OGGETTO: Rivisto CORREZIONE DISPOSITIVO MEDICO URGENTE per la bobina Flex 3.0T a 6 canali che non supera il test di temperatura della bobina di superficie.
GEHC Rif#60888

Rif. interno GE Healthcare: FMI 60888

RIF: La bobina Flex 3.0T a 6 canali non supera il test di temperatura della bobina di superficie

Figura 3-55: Modalità 2 – il cavo della bobina superiore fuoriesce verso i piedi del paziente: cavo sinistro a MRI (A), a bobina (B) e cavo destro a MRI (C).

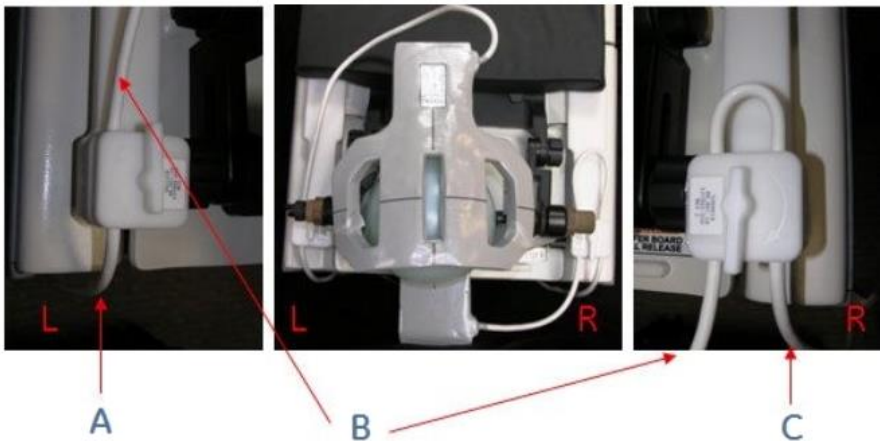
Problema di sicurezza Il surriscaldamento della bobina può verificarsi quando il dispositivo viene utilizzato nella configurazione Modalità 2. Ciò può portare a lesioni gravi al paziente dovute al calore. Ad oggi, non è stata riportata nessuna lesione dovuta a questo problema.

Istruzioni per la sicurezza Il problema viene osservato durante la configurazione della Modalità 2, come descritto nella sezione "Bobina Flex a 6 canali" del Manuale operatore della Suite chirurgica (estratti riportati di seguito).

1. Interrompere il posizionamento dei cavi della bobina che fuoriescono verso i piedi del paziente.
2. Interrompere l'utilizzo della Modalità 2.

È possibile continuare ad utilizzare la Modalità 1.
